Afbeelding 5 Voorbeeld complexiteit ruimtebeslag i.r.t. boven- en ondergrondse infra t.p.v. de Spoorlaan.

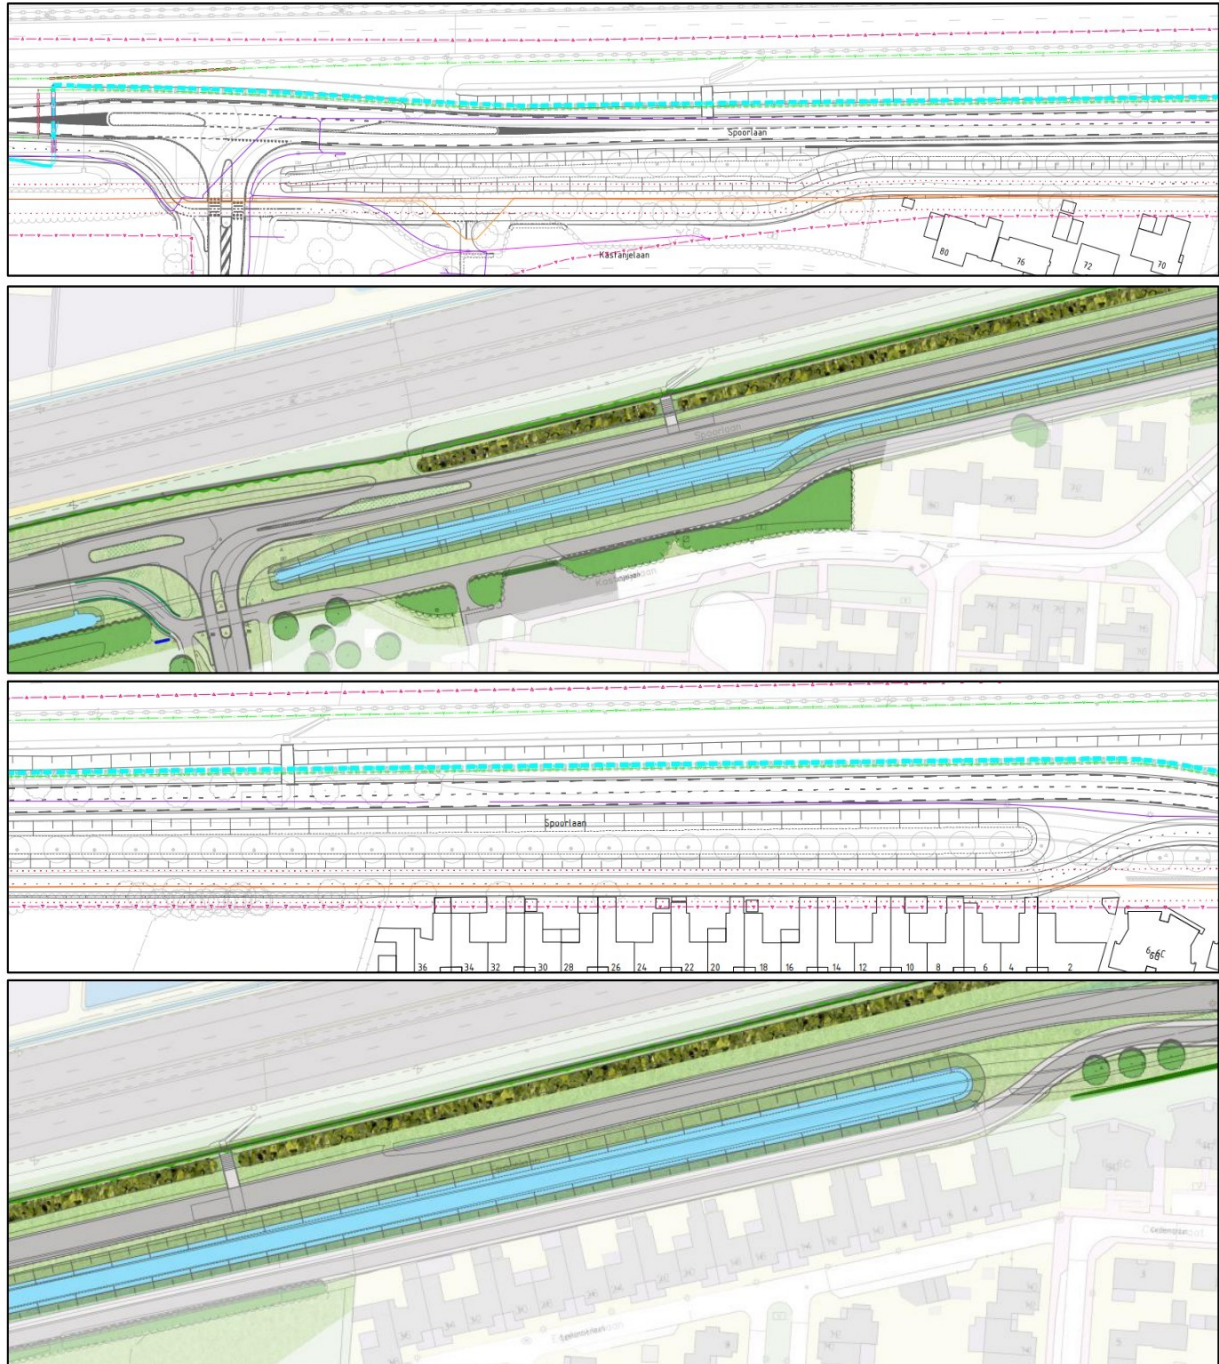
- i. Het is nog niet duidelijk dat de voorgestelde permanente maatregelen voldoende functioneel en effectief zijn én dat deze het beste alternatief zijn wat kan worden aangebracht voor de gewone dwergvleermuis. Wanneer theoretisch beter passende maatregelen niet kunnen, ontvangen wij graag een onderbouwing waarom dit niet mogelijk is. Het Kennisdocument zegt hierover o.a. het volgende:

1. “Op basis van een nauwkeurige beschrijving van de route die bij de ingreep verdwijnt of wordt aangetast, moeten mogelijke alternatieven worden afgewogen om tot de best passende optie te komen die de functie van vliegroute vervangt.”

Ten aanzien van de alternatievenafweging betreft het probleem in de situatie ter plaatse van de Spoorlaan het ruimtegebrek en de raakvlakken met de boven- en ondergrondse infra, laatgenoemde zijnde de aanwezige kabels en leidingen.

In onderstaande afbeelding is van zuid naar noord de ligging te zien van:

- *het nieuw te realiseren fietspad*
- *de hogedruk gasleiding Gasunie*
- *de watergang t.b.v. wateropgave Waterschap*
- *de opgeschoven Spoorlaan*
- *NUTS voorzieningen met middenspanning van Enexis*

- *het ingekorte talud / damwand (gedeeltelijk) + geluidscherm*

Hieruit is duidelijk te zien dat er in de eindsituatie op de plek van de bestaande vliegroute (lees: boomlocaties) geen mogelijkheden om bomen terug te planten. Enerzijds doordat conflicteert met de eisen van de Gasunie (vanuit veiligheid geen bomen binnen de invloedssfeer van een leidingstroom) en anderzijds de wateropgave van het Waterschap waardoor geen mogelijkheid om bomen in of langs de watergang aan te planten. Vervolgens is de ruimte opgesoupeerd door de weg en is de enige optie om het resterende talud, zoals opgenomen in de aanvraag, in te richten met hogere struikvormers. Derhalve is laatstgenoemde in deze situatie het enige mogelijke scenario en daarmee de best passend optie.
